新北市政府工務局 函

主旨：檢送106年8月16日召開之「新北市政府工務局與社團法人新北市建築師公會106年第8次建築管理法規研討會」會議紀錄1份，請查照並轉知所屬會員。

新北市政府工務局與社團法人新北市建築師公會

106 年第 8 次建築管理法規研討會議紀錄

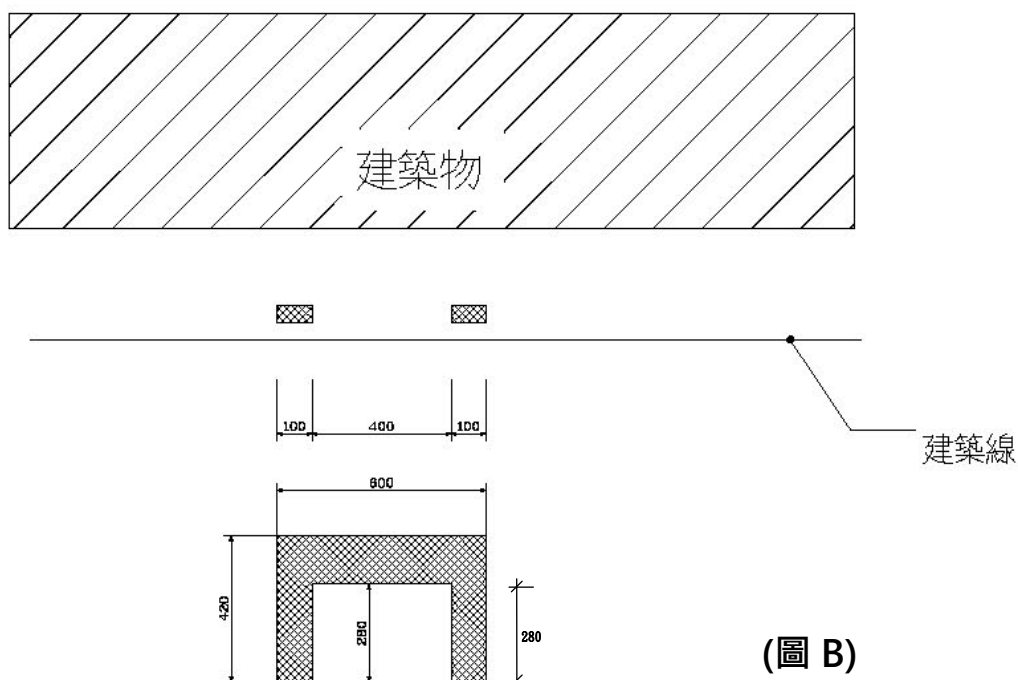
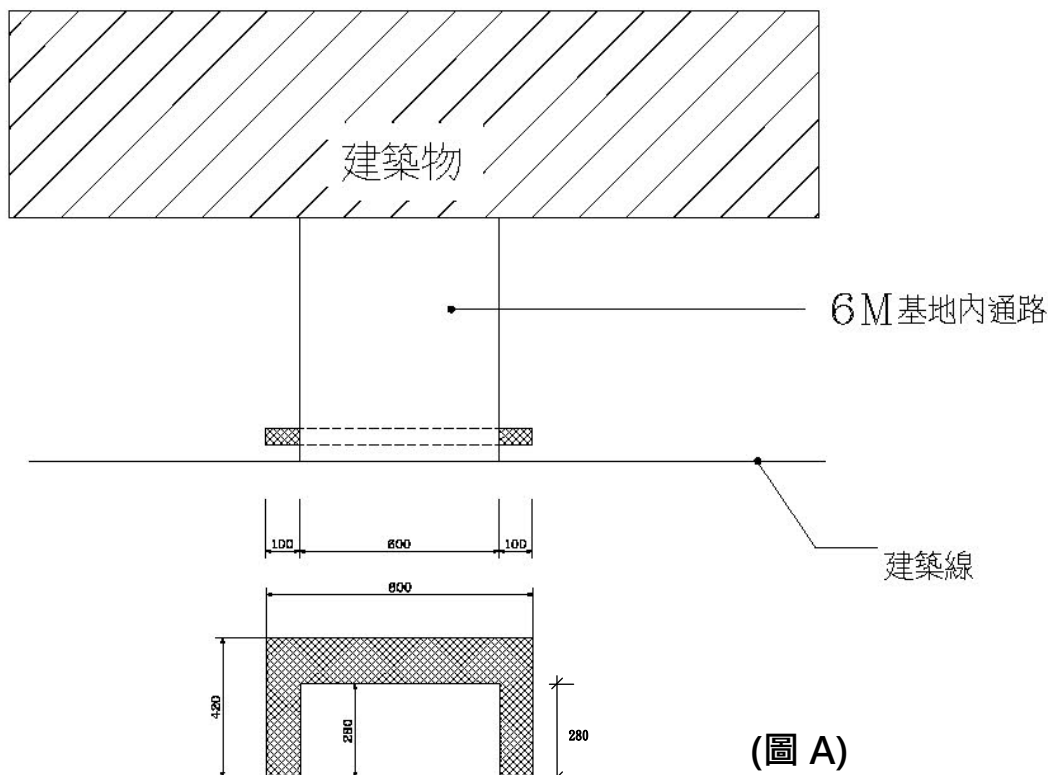
- 一、 有基地內通路之基地，其出入口得於寬度 8 公尺以下範圍內，設置高度 4.2 公尺以下之圍牆，透空淨高不得小於 2.8 公尺(如後附圖 A)(P. 7)。
- 二、 無基地內通路之基地，其出入口得於寬度 6 公尺以下範圍內，設置高度 4.2 公尺以下之圍牆，透空淨高不得小於 2.8 公尺(如後附圖 B)(P. 7)。
- 三、 基地內通路之設置，仍應符合建築技術規則及新北市建照業務工作手冊之規定。
- 四、 上述放寬情形，每建築基地限設 1 處。其餘圍牆如欲放寬，仍應提送預審審意通過。

1. 入口大門以一處為原則
2. 以基地內通路2側各增加一公尺為最大規劃長度
3. 基地內通路為六公尺時, 最大規劃寬度為八公尺 (如圖 A)
無基地內通路時, 最大規劃寬度為六公尺 (如圖 B)
4. 入口造型總高不得超過4.2公尺, 透空淨高不得小於2.8公尺

提案五討論內容附件一

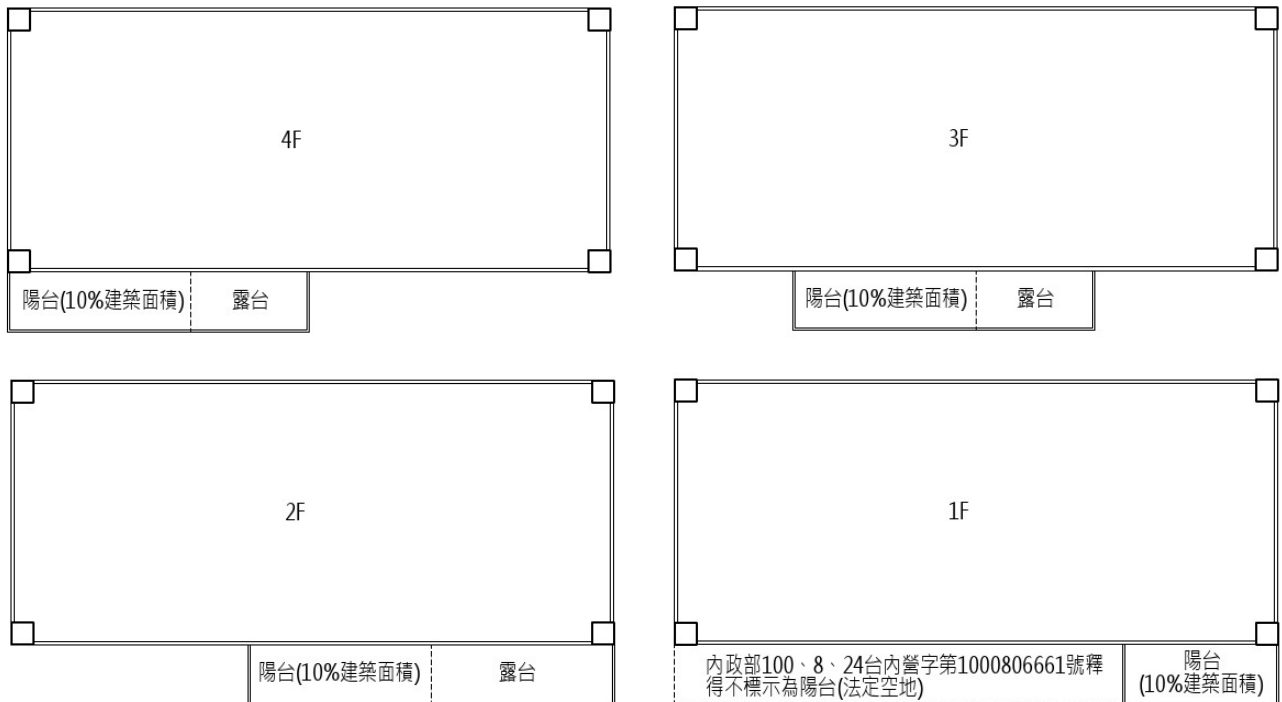
提案五	未計入建築面積之陽臺投影至地面層之檢討方式建議如下，提請討論。
有關陽臺採分層錯位設計（詳討論內容附件一），投影至地面層時，除依新北市建照業務工作手冊 105 年版編號 05-41 檢討外，未計入建築面積之陽臺投影至地面層之檢討方式建議如下： 一、依內政部 100 年 8 月 24 日台內營字第 1000806661 號令釋，「陽臺設置於地面層時，……如平臺版上緣距直下方地面（含人工地盤）未達一點二公尺且未計入建築面積者，為設置於法定空地之陽臺，得標示為『陽臺（法定空地）』」並無強制規定應予標示「陽臺（法定空地）」（詳討論內容附件二）。 二、復依內政部 106 年 4 月 14 日內授營建管字第 1060805684 號函釋：「標示為『陽臺（法定空地）』者，仍屬陽臺，其面積自應計入陽臺面積，並依建築技術規則建築設計施工編第 1 條第 3 款及第 162 條陽臺之規定檢討建築面積及容積總樓地板面積。」亦即，標示「陽臺（法定空地）」方須依陽臺之相關規定檢討（詳討論內容附件三）。 綜上所述，各樓層陽臺投影至地面層之部分，未標示「陽臺（法定空地）」或其構造不符建築技術規則建築設計施工編第 1 條第 21 款「陽臺」之描述者（例如：該投影部分為水池、綠化設施、地下層採光天井…等），無須依陽臺之相關規定檢討，<u>以上提請討論。</u>

陽臺採分層錯位設計，投影至地面層時，其地面層構造不構成可供陽臺或陽臺(法定空地)使用之形式時（例如：該投影部分為水池、綠化設施、地下層採光天井、車道、相臨外牆無開門供進出…等），得免依建築技術規則及新北市建照業務工作手冊檢討陽臺之相關規定。

建築執照一樓或頂樓(或露臺)上方雨遮於平面圖之標示方式

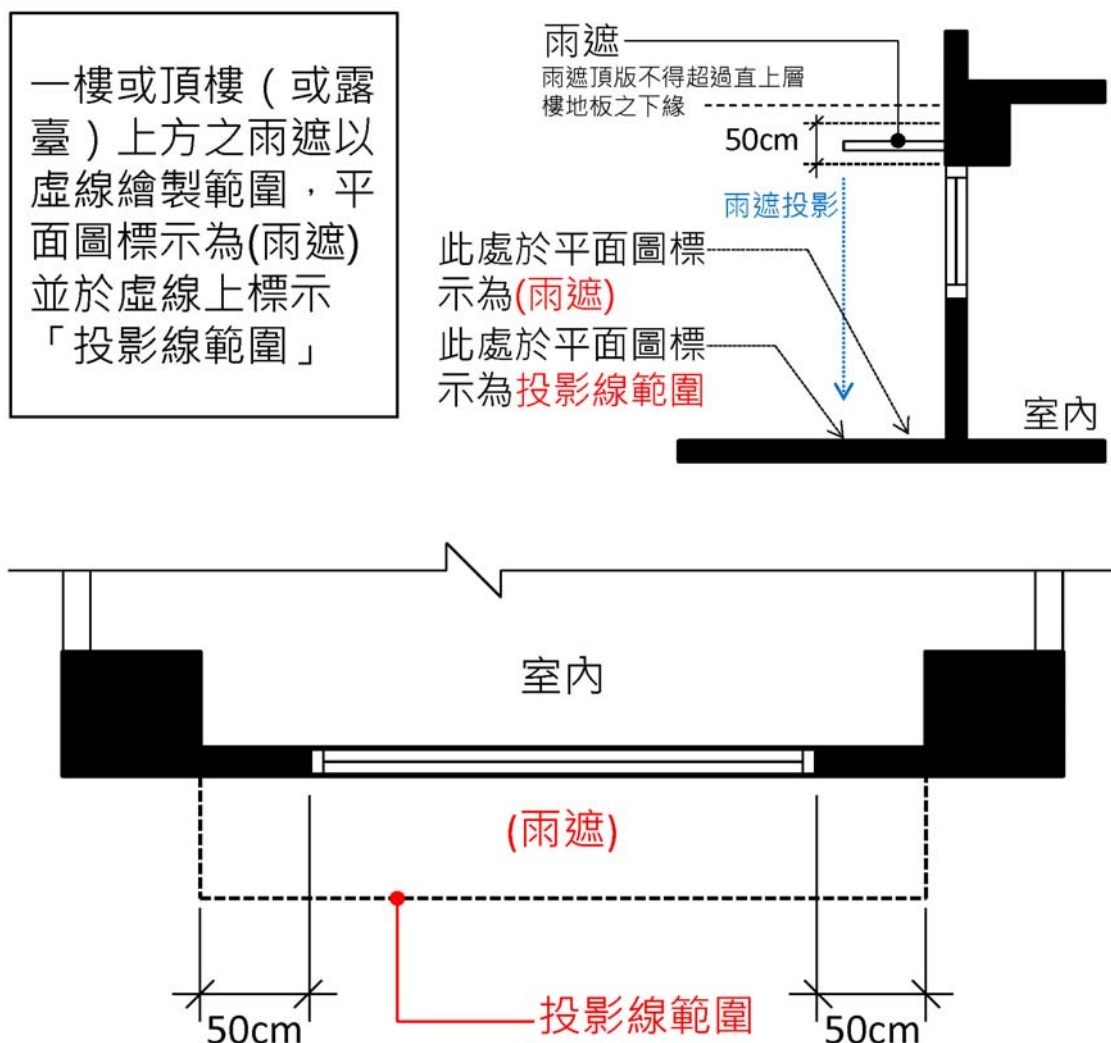
臨時提案一	有關建築執照一樓及或頂樓(或露臺)上方雨遮於平面圖之標示方式，請轉知所屬會員知悉。
-------	---

- 一、依據本府地政局 106 年 8 月 7 日新北地測字第 1061526309 號函辦理。
- 二、查本案有關建築執照一樓平面圖標示雨遮之方式，原本局 94 年 7 月 25 日工務局建照管理課建築法規研討會會議紀錄已定有處理原則在案，惟為配合本府地政局 105 年 8 月 29 日新北地測字第 1051641338 號函建議將一樓或頂樓(或露臺)上方之雨遮參酌臺北市之執行方式標示，本局於 105 年第 9 次建築管理法規研討會與財團法人新北市建築師公會討論後已有共識，本次經本府地政局 106 年 8 月 7 日新北地測字第 1061526309 號函確認日後再無登記疑義後，敬請貴公會轉知所屬會員有關旨案所揭標示方式日後請依附件圖示辦理，以利後續辦理產權登記。
